FORMATO DE CUMPLIDO E INFORME DE COMISIÓN O AUTORIZACIÓN DE DESPLAZAMIENTO PROCESO: GESTIÓN DE RECURSOS FÍSICOS	Versión: 1.0
		Fecha: 14/03/2022
		Código: GRF-F-59

OBJETO DE LA COMISIÓN Y/O AUTORIZACIÓN DE DESPLAZAMIENTO Realizar seguimiento (Comité de obra y visita técnica) a la ejecución del proyecto "OPTIMIZACIÓN DEL RELLENO SANITARIO REGIONAL LA CORTADA DEL MUNICIPIO DE PAMPLONA FASE II", en el marco del Convenio de Uso de Recursos-CUR 1122 del 10-11-2021. Asistir técnicamente en la estructuración de proyecto de aprovechamiento de residuos sólidos a la organización de recicladores de oficio RENACER de Pamplona.

OBJETO DE CONTRATO:OPTIMIZACION DEL RELLENO SANITARIO REGIONAL LA CORTADA DEL MUNICIPIO DE PAMPLONA FASE II
PAMPLONA, NORTE DE SANTANDER**I. PARTICIPANTES****ROL**

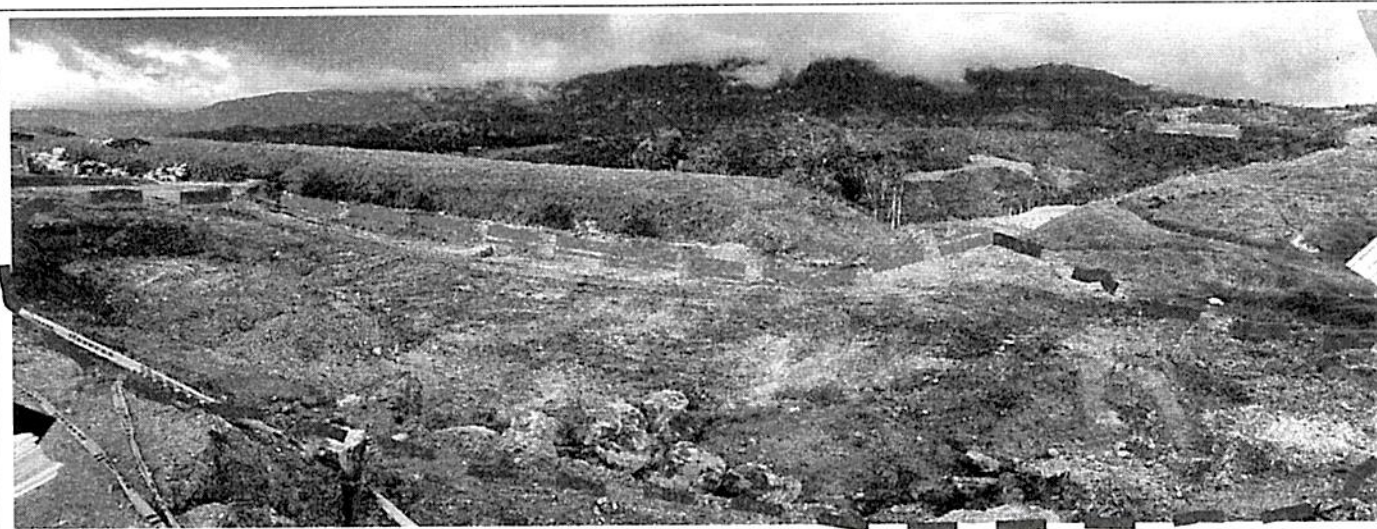
Seguidamente se recorre hacia costado norte del predio del relleno sanitario o costado norte del frente de operación actual y se observa el estado de las obras de optimización del relleno sanitario regional La Cortada, Fase II, ejecutado mediante el Contrato de Obra No. MVCT 001 de 2022, en relación a las obras de excavación correspondientes al muro de contención y al vaso de disposición final contenidas en las actividades 1 y 2 respectivamente del presupuesto de obra.

Fotografía 8. Detalle de la excavación para la construcción del muro de contención en tierra armada en su extremo nororiental de vaso nuevo a construir.

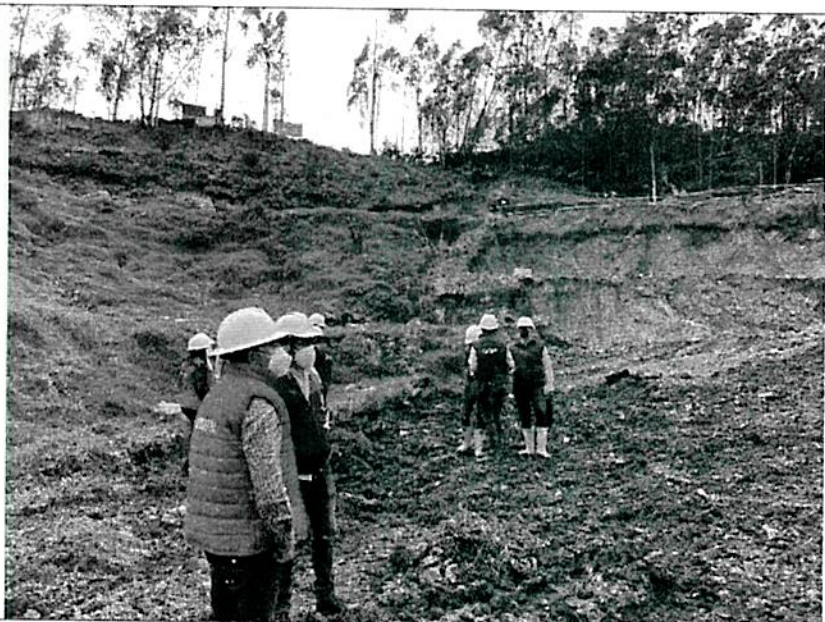
Se verifica la instalación de estacado que demarca el contorno del vaso de disposición y también estacas que demarcan el alineamiento de todo el muro de contención. Así mismo, se identifican estacas para la demarcación de abscisado y cotas del proyecto en especial de los perfiles de análisis geotécnico tanto para el muro de contención como para el vaso de disposición final.

De la visita, se concluye que el avance de las actividades de excavación y la demarcación observada corresponde con los planos y los diseños que hacen parte del proyecto viabilizado.
